改善箇所説明図

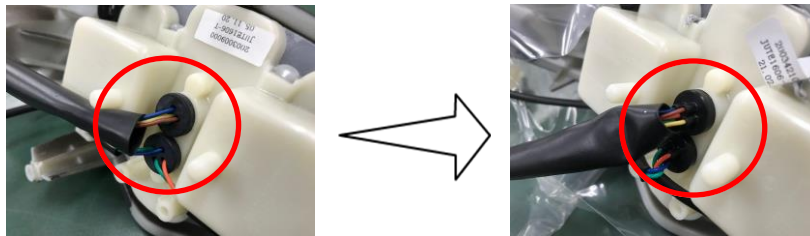
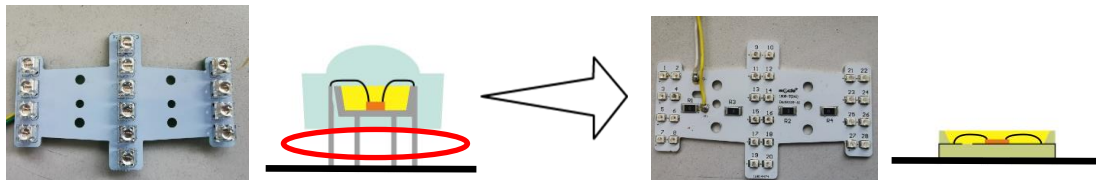
基準不適合発生箇所 ① 配線パッキン [防水性が低い]

基準不適合発生箇所 ② LED [基板への接続部が露出している]

テールランプユニットにおいて、配線引き込み部の防水パッキンの性能が悪く、ユニット内に水が浸入しLED接続部に腐食が発生する事がある。そのままの状態で使用を続けると、尾灯、又は制動灯もしくは両方が点灯しなくなる恐れがある。

防水性を高めた配線パッキンと、接続部が露出しない構造のLEDを使用した対策品テールランプユニットへ交換する。
